## ZAC Atalante ViaSilva

### Maître d'ouvrage : Rennes Métropole

AUTORISATION ENVIRONNEMENTALE UNIQUE :

NOTE COMPLEMENTAIRE REALISEE DANS LE CADRE DE L'INSTRUCTION DU DOSSIER PAR LES SERVICES DE L'ÉTAT

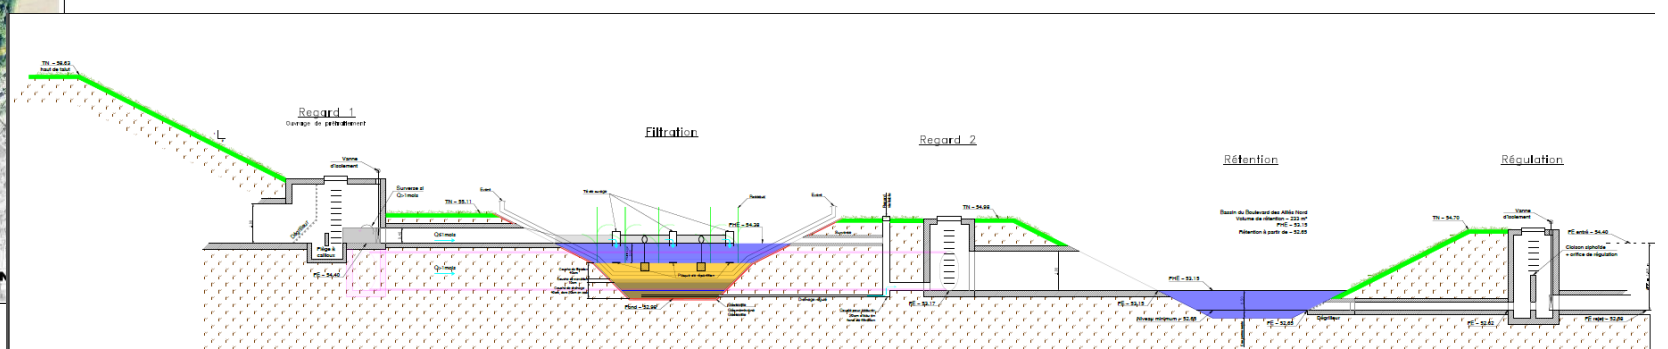
Concernant les ouvrages de rétention prévus, il est nécessaire d'intégrer un plan de masse des différents bassins et des filtres plantés (cf. la figure 118 de la page 180 à une échelle adaptée).

Un plan masse de chaque bassin a été remis au service à la DDTM35 au format papier A0 et au format numérique PDF.

Le plan masse des bassins de rétention de Champs Blancs est présenté pour exemple ci-dessous.

Sont renseignés la topographie des bassins, les arrivés et sorties des réseaux avec les fils d'eau envisagés au stade AVP, les ajustages (en mm) des ouvrages de sortie, les cotes des fonds de bassins, les PHE, les volumes tamponnés et les équipements des bassins (ouvrages de régulation), ainsi que les filtres plantés.

# Principes de gestion des eaux pluviales

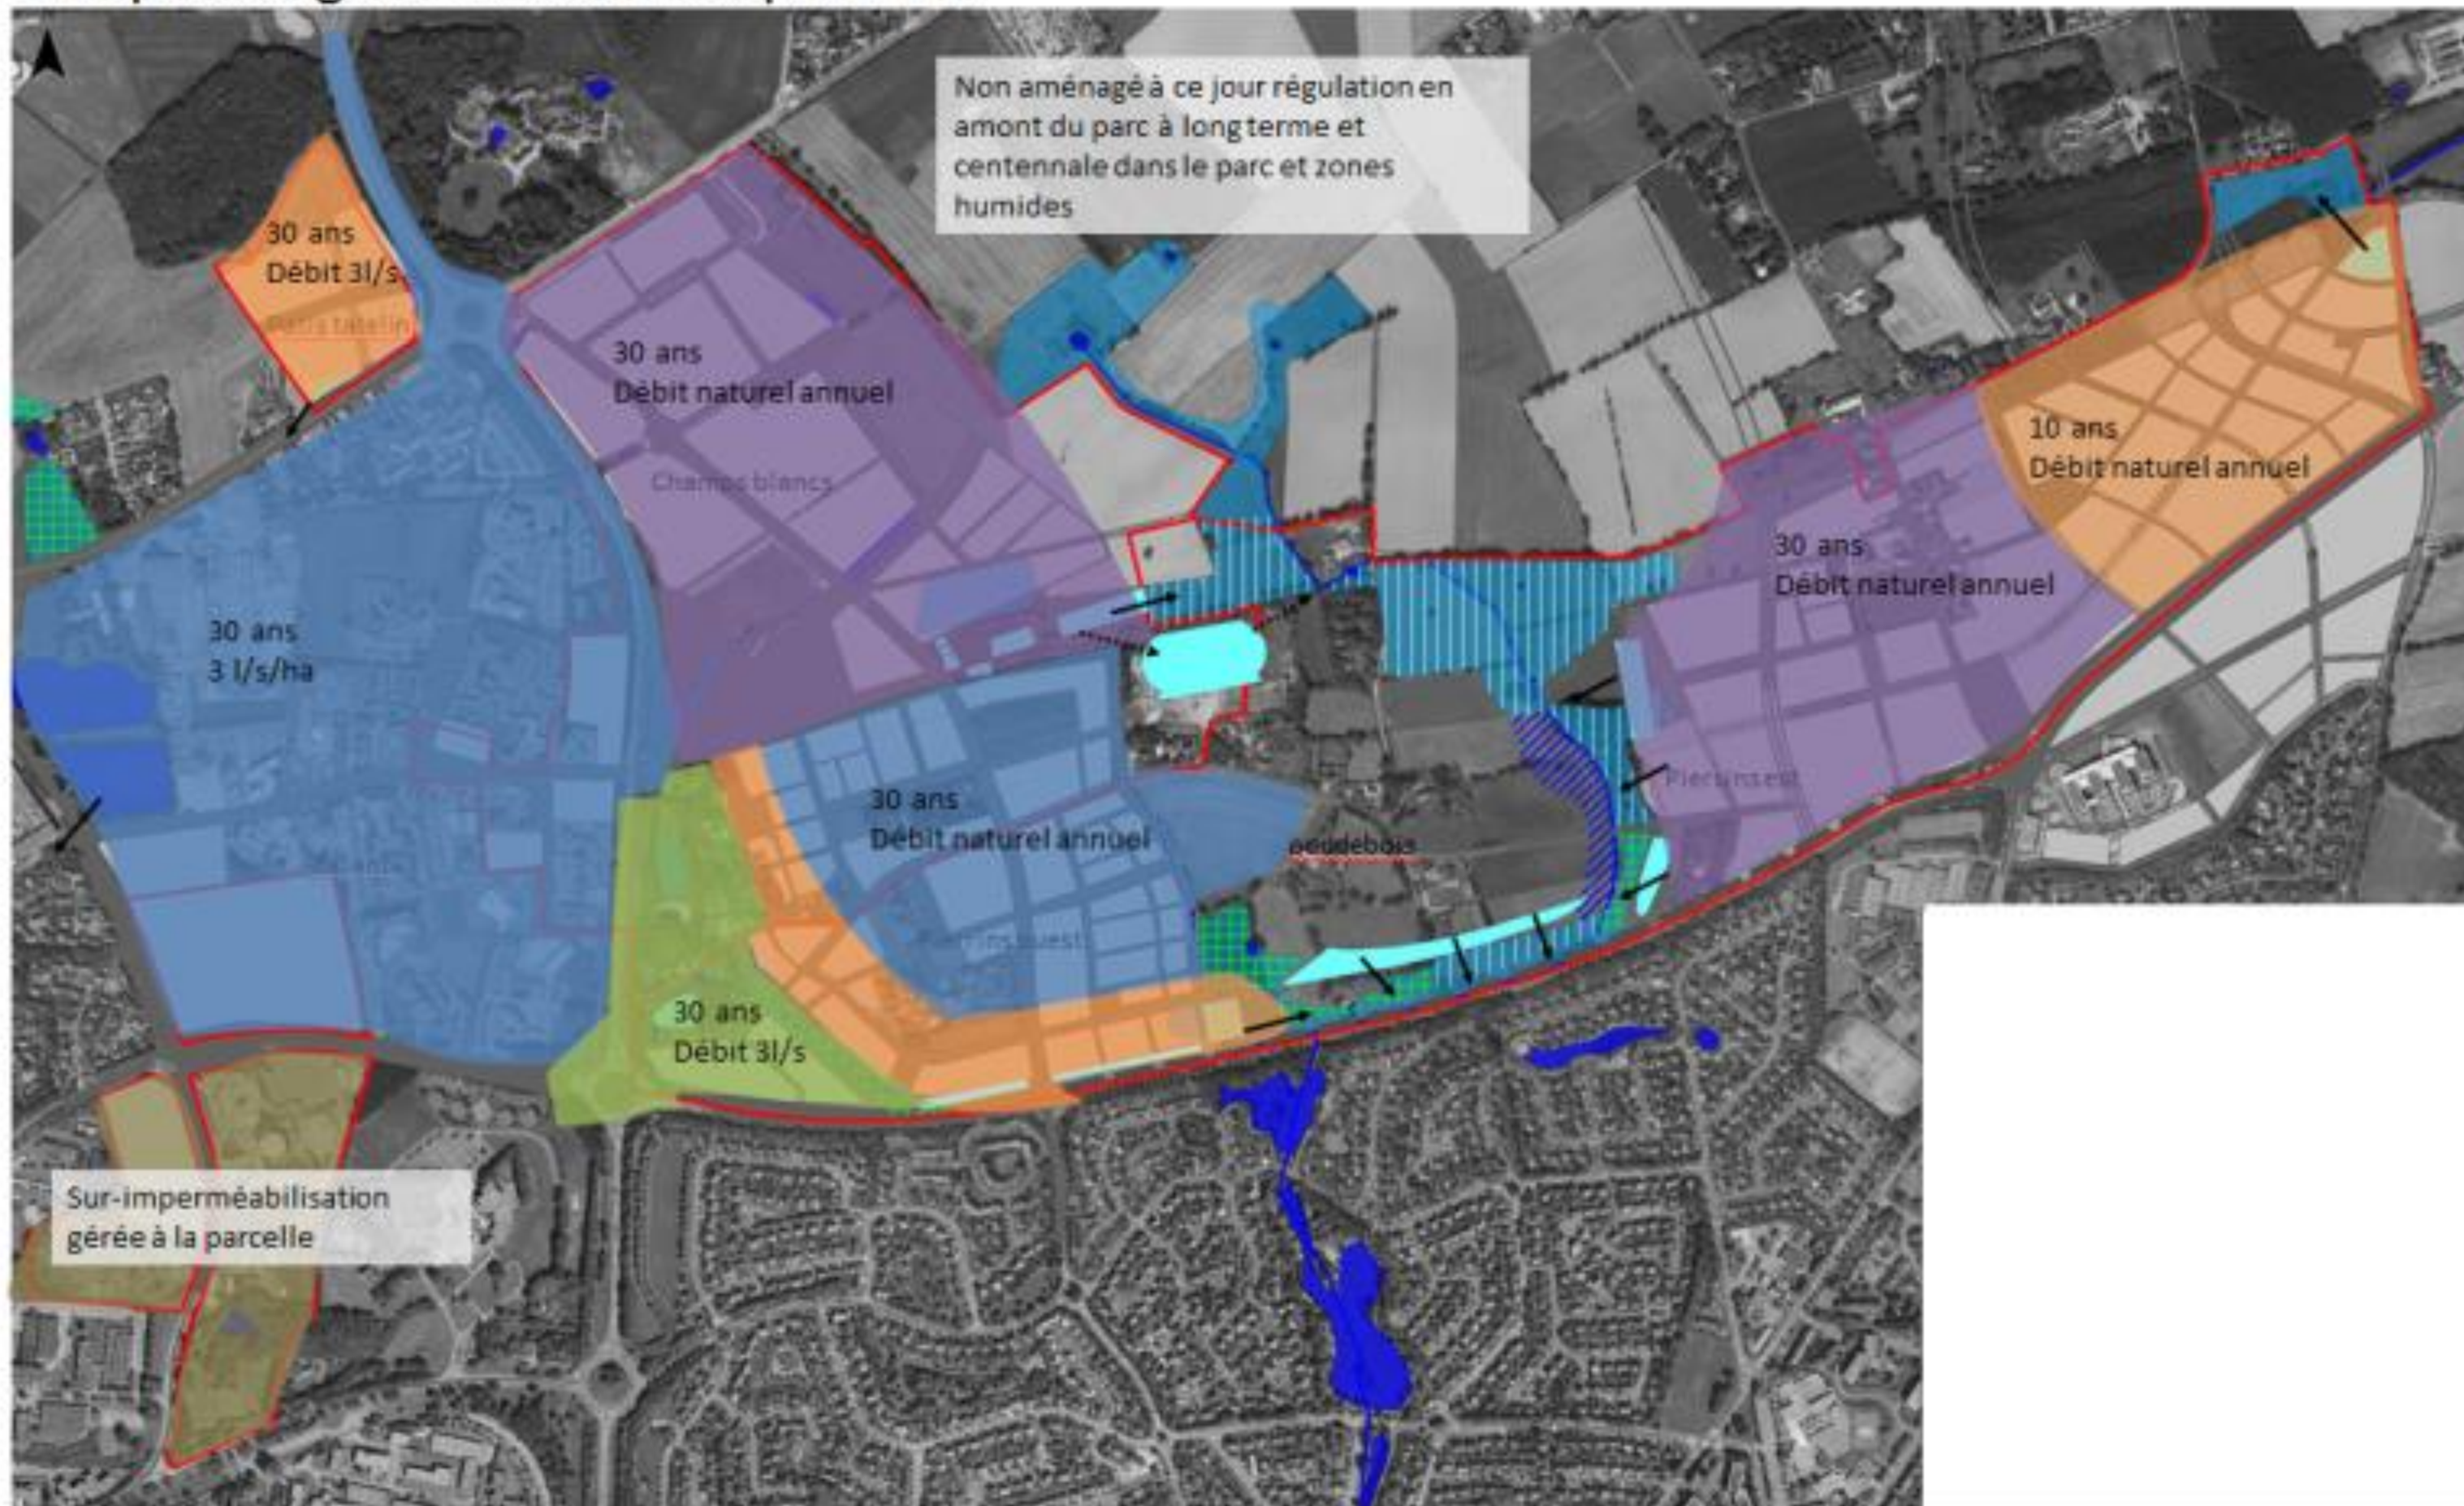
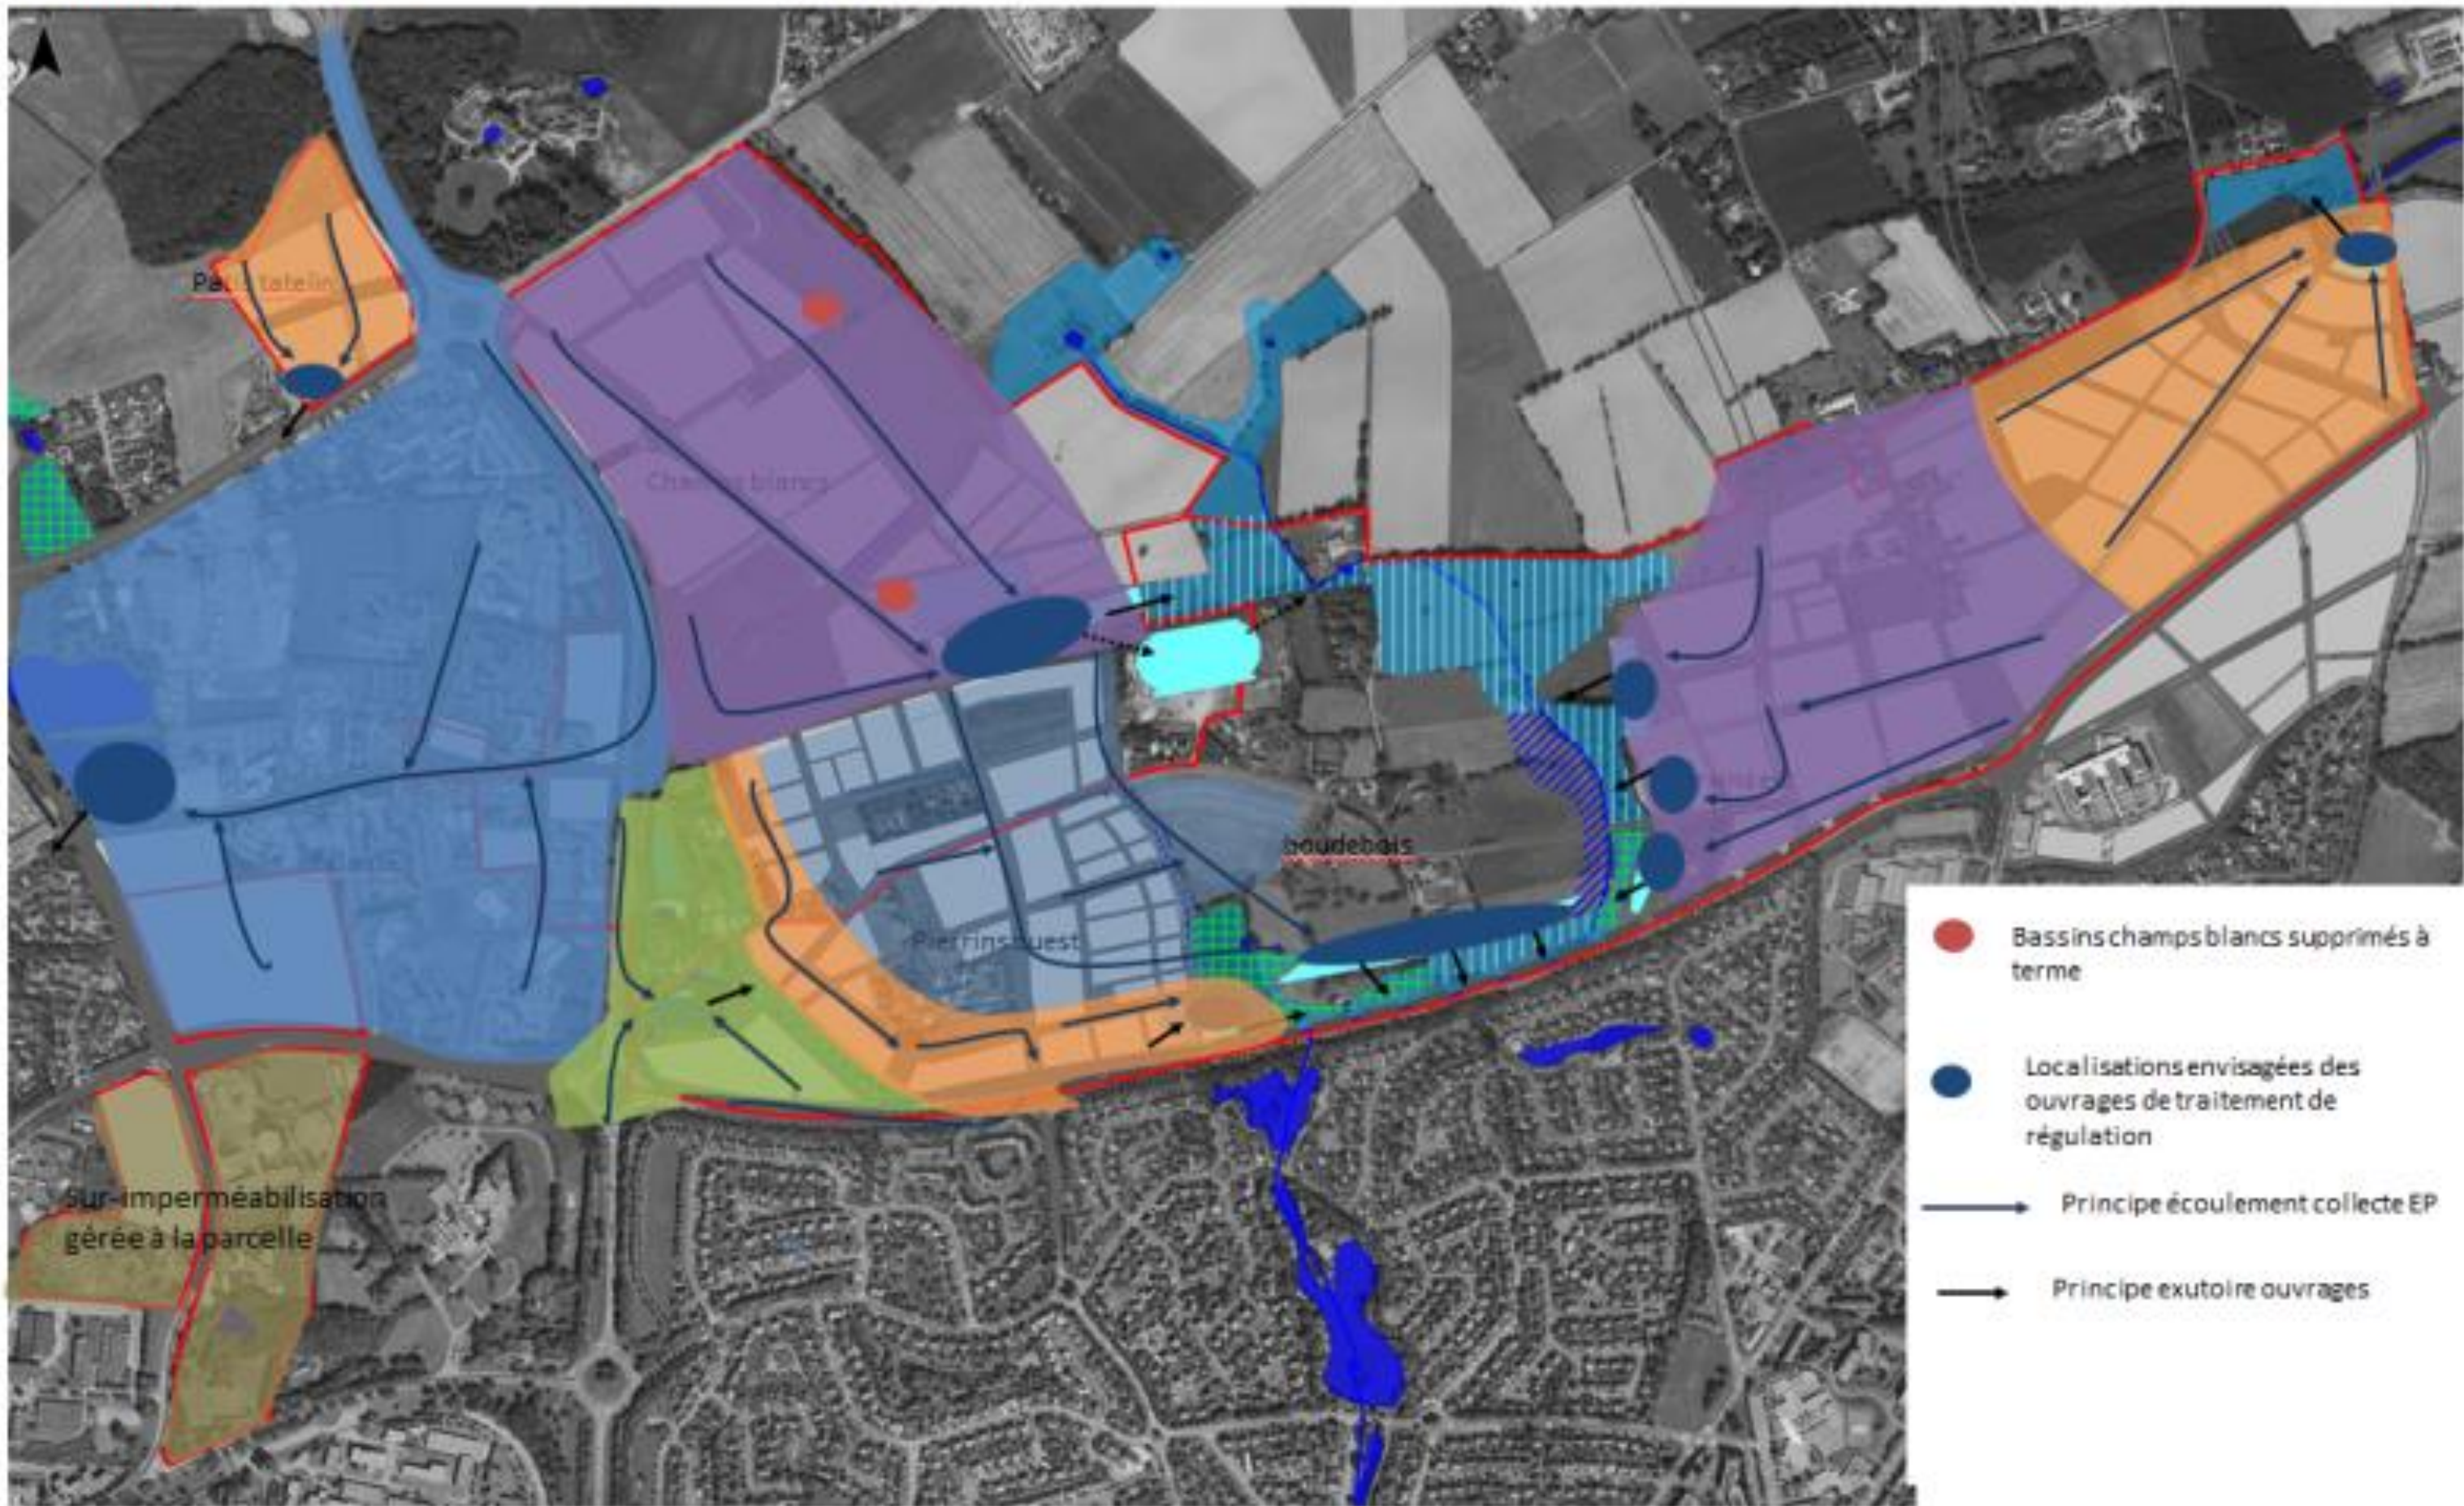
Le principe de gestion des eaux pluviales défini au stade des études préliminaires est insuffisant pour que le service instructeur puisse faire ses remarques et observations. Vous voudrez bien développer tout ce chapitre correspondant à la rubrique 2.1.5.0. de la nomenclature Eau — Les figures 111 en page 173 du dossier ainsi que la figure 117 en page 177 sont imprécises.

Les cartes pages suivantes (**figures 111 en page 173**) sont présentées de manière plus lisible au format A3. Il s'agit des principes de gestion retenus au stade des études préliminaires.

La première carte présente les pluies de retour (10 ans ou 30 ans) et les débits de fuite futurs (3 l/s/ha ou le débit naturel de pointe d'une pluie annuelle avant aménagement) appliqués selon le découpage des futurs bassins versants pluviaux (à l'époque des études préliminaires).

La deuxième carte localise les futurs bassins de rétention, les principes d'écoulement et les exutoires, ainsi que les bassins de rétention supprimés.

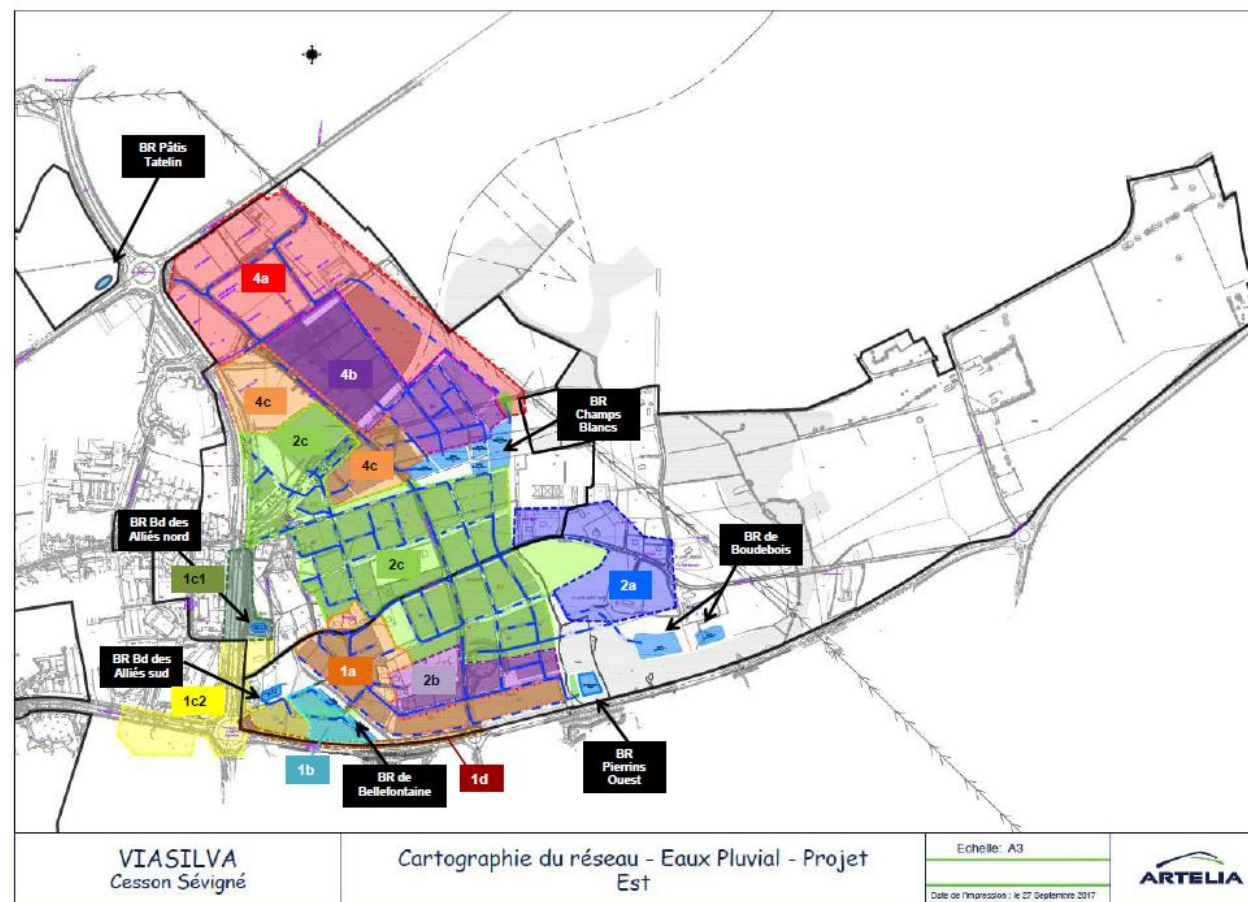
Faire apparaître à une échelle adaptée les sous bassins versants au sein de la ZAC. La figure 105 page 164 est illisible.

Le découpage des sous bassins versants pluviaux projetés est présenté au format A3 page 177 de la pièce 6 de l'AEU (figure 117).

Le plan ci-dessous a été remis au service à la DDTM35 au format papier A0 et au format numérique PDF pour plus de lisibilité.

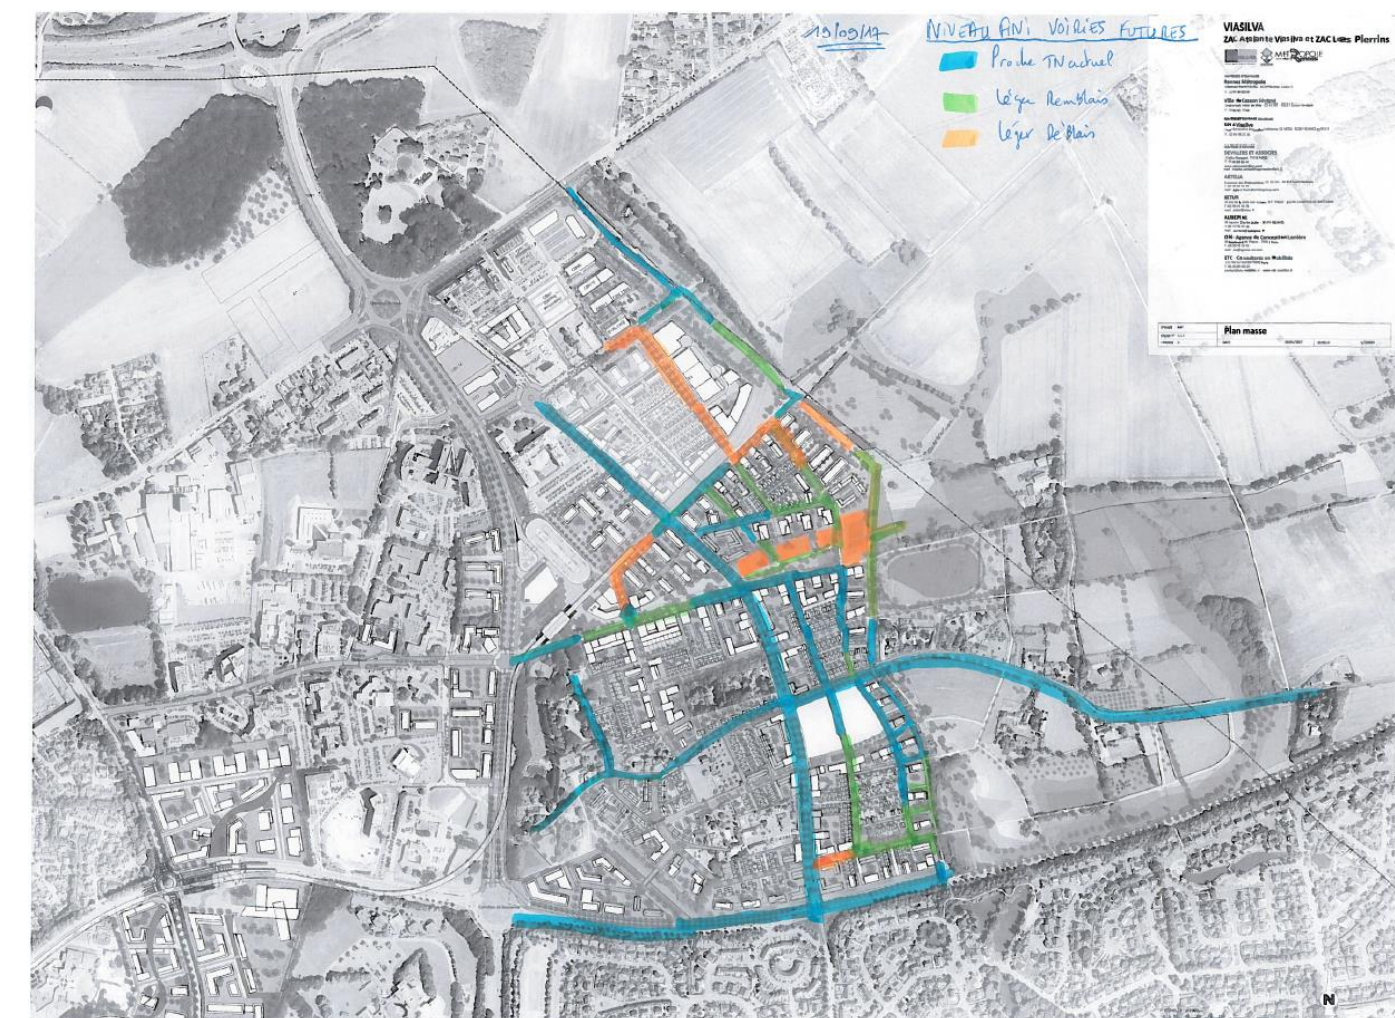
Afin de prévenir tout remblai en zone sensible (zone humide, zone d'expansion de crue, mare...) à partir de matériaux issus du chantier, le maître d'ouvrage devra estimer le volume de terre exporté lors de l'opération et renseigner le service de la « Police de l'Eau » de la DDTM35 sur le mode de gestion prévisionnel des excédents de terre. Sur ce point, il est recommandé de tendre vers une réutilisation sur le site même de la ZAC (réduction des impacts environnementaux).

Pour ce dernier point, les plans ci-après expliquent les modalités de déplacement des matériaux extraits du site sur le site du projet (en vert déblais et en rouge remblais).

Lors de la conception du projet en phase AVP, une attention particulière a été effectuée sur le nivellement du projet en fonction du terrain existant de façon à limiter et à optimiser les déblais/remblais du projet. Il en ressort la synthèse sur le document ci-dessous. On remarque ainsi que les secteurs en bleu se situent proche du terrain naturel (TN).
